# SERVICE BULLETIN

## AUSTAUSCH DER ÖLPUMPE KPL. ODER DER ÖLPUMPEWELLE KPL. BEI ROTAX<sup>®</sup> MOTOR TYPE 912 A (SERIE) SB-912-032

Austausch der Ölpumpe kpl. (bei Gruppe A) oder der Ölpumpenwelle kpl. (bei Gruppe B) bei ROTAX<sup>®</sup> Motor Type 912 A (Serie)

Bild / Fig. 1

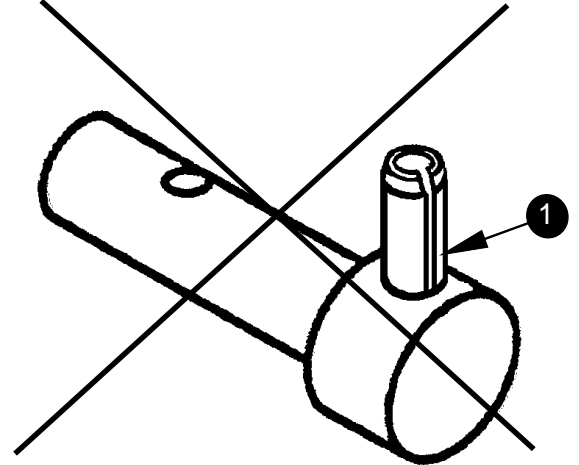
Vereinzelt wurde ein Verschleiß in der Spannhülse der Ölpumpenwelle festgestellt.

- Ölpumpe kpl. demontieren.
- Kontrolle ob der eingepreßte Kerbstift 5x26 (1) verbaut ist. Ist der eingepreßte Kerbstift bereits verbaut, so ist der Zustand der Ölpumpe zu überprüfen und die Ölpumpe kpl. wiederzumontieren.

- Ölpumpe demontieren.
- Korrekten Zustand der Ölpumpe überprüfen.
- Ölpumpenwelle mit Spannhülse 5x28 (1) ausbauen und Ölpumpenwelle mit eingepreßtem Kerbstift 5x26 (2) TNr. 837 129 einbauen.
- Ölpumpe montieren.

Ölpumpenwelle kpl. TNr. 837 129 mit eingepreßtem  
Kerbstift /  
oil pump shaft assy. p/n 837 129 with solid drive pin

Ölpumpenwelle mit Spannhülse /  
oil pump shaft assy. with dowl pin

◆ HINWEIS: Die neue Ölpumpenwelle TNr. 837 129 wird nur komplett mit eingepreßtem Kerbstift geliefert.
